VOP GROOT ONDERHOUD RIOLERING 2015-2019

Vragen en antwoorden

VOP vragen en antwoorden algemeen

Handelstraat

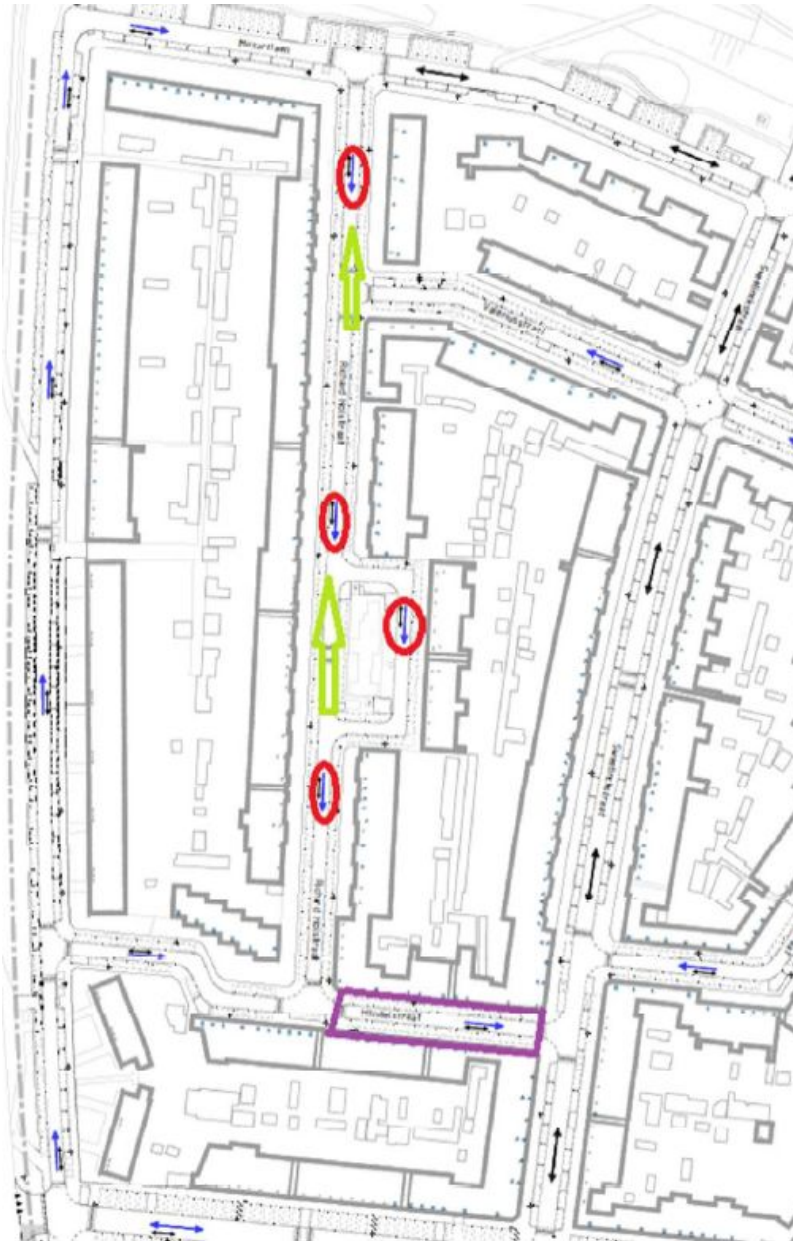
Middels deze brief willen wij u vragen om te kijken naar de voorgestelde verkeersmaatregelen. In de plannen van de herinrichting zijn 119 parkeerplaatsen in de Richard Holstraat en Valeriusstraat opgenomen. Met de voorgestelde rijrichting gaat al dit verkeer door de Handelstraat rijden. Hiernaast zal het verkeer van de Beethovensingel en de Handelstraat ook door de Handelstraat rijden om de wijk te verlaten.

Dit stukje straat is het smalste straatje in de VOP met op de hoek een snackbar die verkeer aantrekt en een depot Leger des Heils dat vele bezoekers aantrekt. Beide worden bevoorrad middels vrachtwagens die vervolgens de straat blokkeren.

Als bewoner van de Handelstraat vraag ik u de voorgestelde rijrichting in de Richard Holstraat om te draaien. De bewoners kunnen dan via de Sweelinckstraat/Mahlerstraat de wijk verlaten.
